ADM.270-3/2016 wyjaśnienia SIWZ 1

I. Działając zgodnie z art. 38 ust. 2 ustawy z dnia 29 stycznia 2004 r. Prawo zamówień publicznych (zwanej dalej Pzp) Zamawiający przedstawia poniżej pytanie do treści Specyfikacji Istotnych Warunków Zamówienia dla przetargu nieograniczonego na **dostawę sceny mobilnej, sprzętu nagłośnieniowego oraz oświetleniowego oraz agregatu prądotwórczego w podziale na 3 części** wraz z udzielonymi wyjaśnieniami:

[w piśmie z wnioskiem o wyjaśnienia zawarto powyższy rysunek przykładowego rozwiązania]

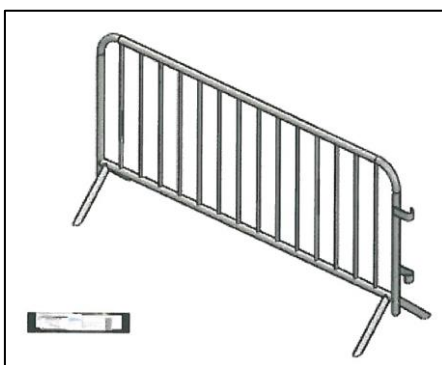
#### Pytanie 2

Czy Zamawiający dopuszcza barierki dodatkowe o następujących parametrach:

- barierka stalowa, ocynkowana
- dł. Zewn. 2340 mm
- wys. 1100 mm

**Zamawiający dopuszcza barierki o wskazanych parametrach. Zamawiający akceptuje także typowy kształt barierki, podobny do przedstawionego na powyższym rysunku przykładowego rozwiązania. Poniżej Zamawiający dokonuje modyfikacji SIWZ w zakresie opisu wymagań dot. barierki.**

„- barierka stalowa, ocynkowana

- dł. Zewn. 2340 mm +/- 10%

- wys. 1100 mm +/-10%”
